Wasser- und Bodenverband

Stellungnahme zum Bebauungsplan Nr. 39 „WG westlich der Lindenallee, Freienlande“

Stellungnahme zur geplanten Niederschlagswasserableitung aus dem B-Plangebiet 39 in das Grünhufer Bruch

Bestandsplan	Nr. 1
Für den Auftraggeber:	Datum
Für den Auftragnehmer:	Datum

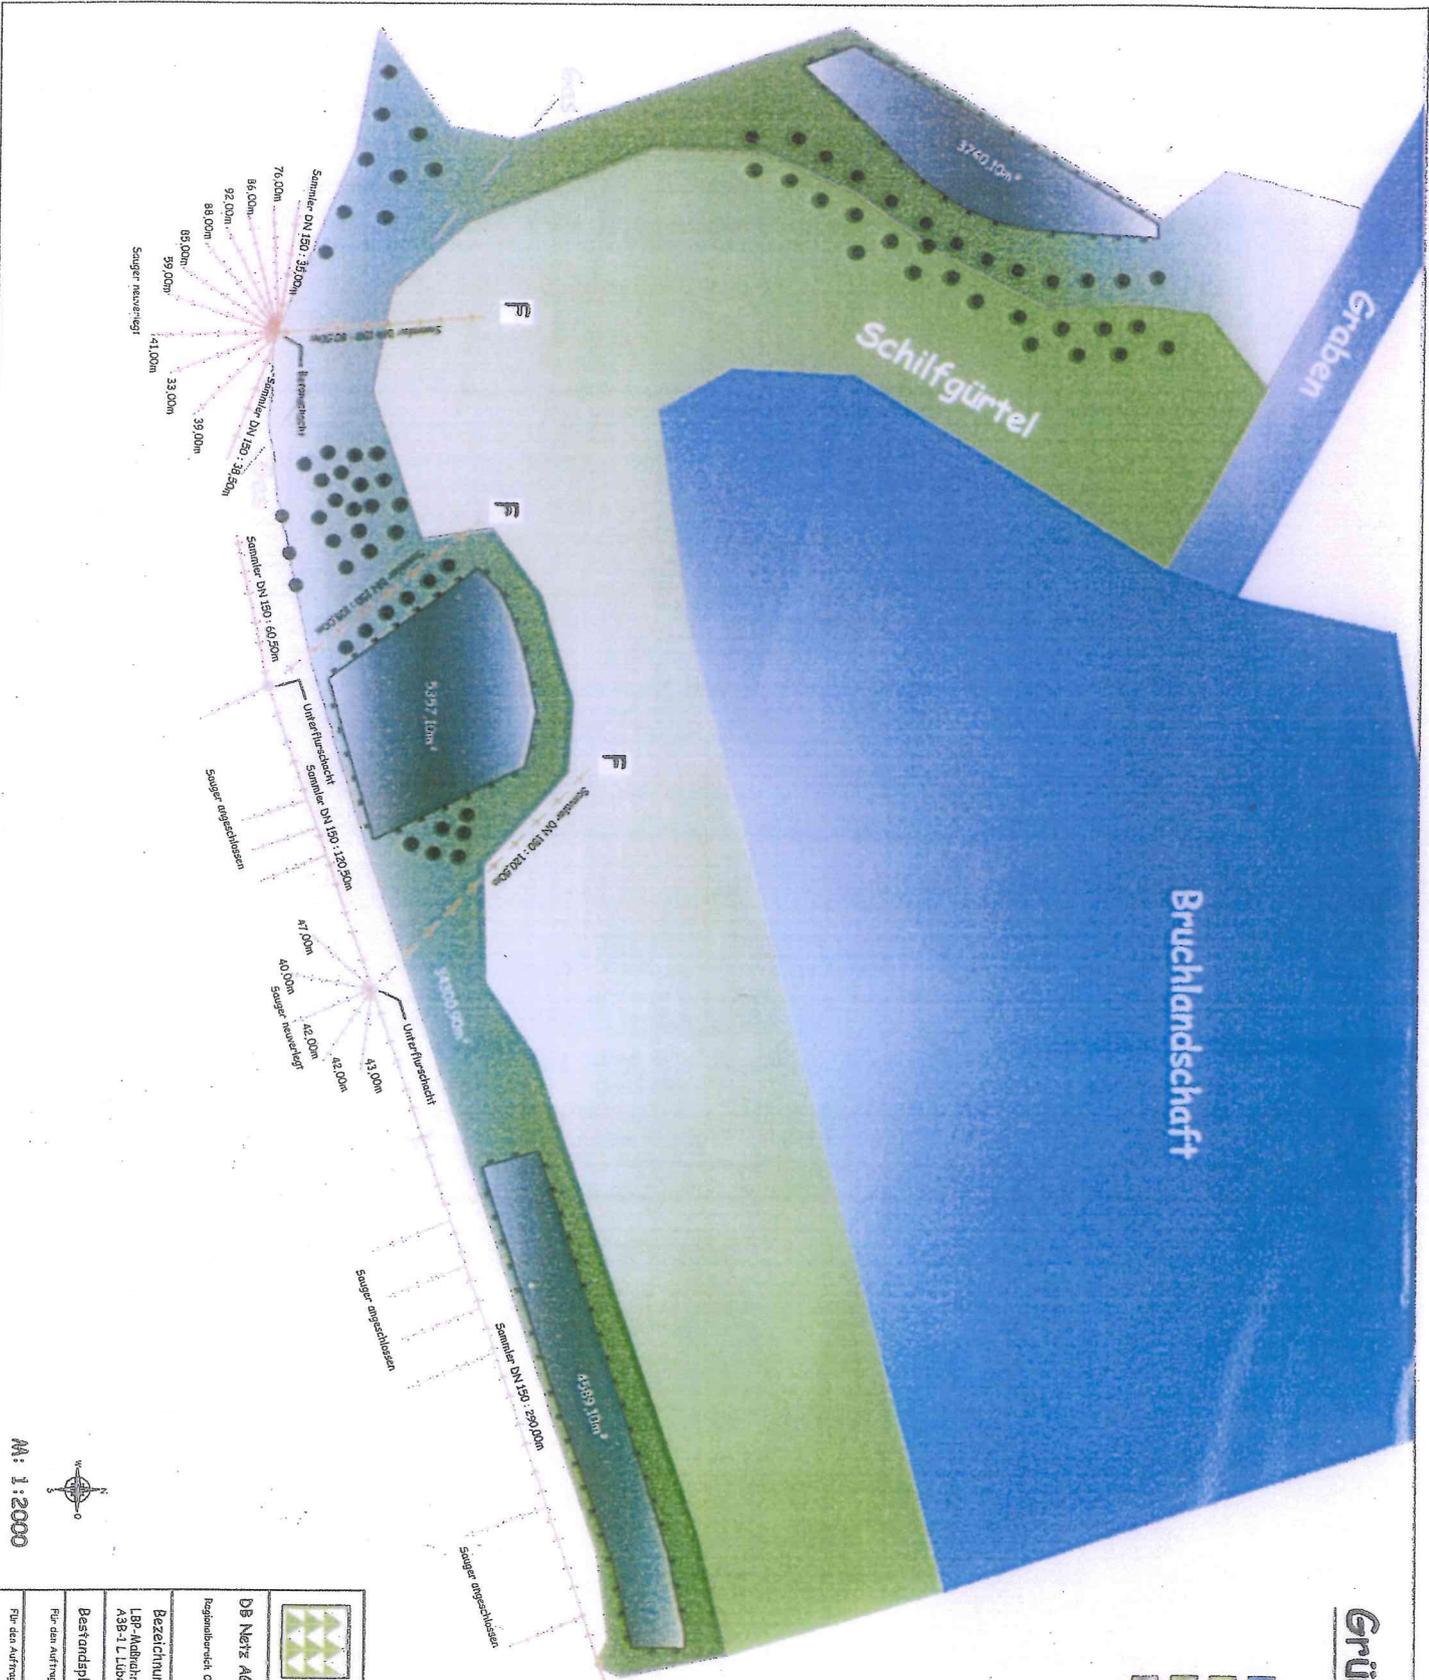
Bereits 2006 gab es nach dem Anstau des Grünhufer Bruchs vermehrt Probleme mit Rückstauerscheinungen in Drainagen, die direkt ins Bruchgebiet entwässern bzw. in den Mühlengraben zwischen Bruch und der OL Freienlande. Hierzu wurden damals die einmündenden Drainagen im Mühlengraben eingemessen und tlw. im Bereich Grünhufer Bruch umverlegt (**siehe Anlage 1**). Zu diesem Zeitpunkt war der Mühlengraben unterhalb des Bruches noch verrohrt und die Rohrleitung war marode. Aber auch 2011, nachdem die Entrohrung und der Einbau der Kaskaden im Bereich des Mühlengrabens unterhalb des Bruches als Ausgleichsmaßnahme durch die DB AG 2007 umgesetzt war, kam es zu Problemen auf den angrenzenden Flächen, die in das Bruchgebiet und in den Graben direkt entwässern. Hierzu kann direkt bei den betroffenen Landwirten Herrn Thies-Mackeprang (Pantelitz) und Herrn Rolf Mathiszik (Martensdorf) nachgefragt werden.
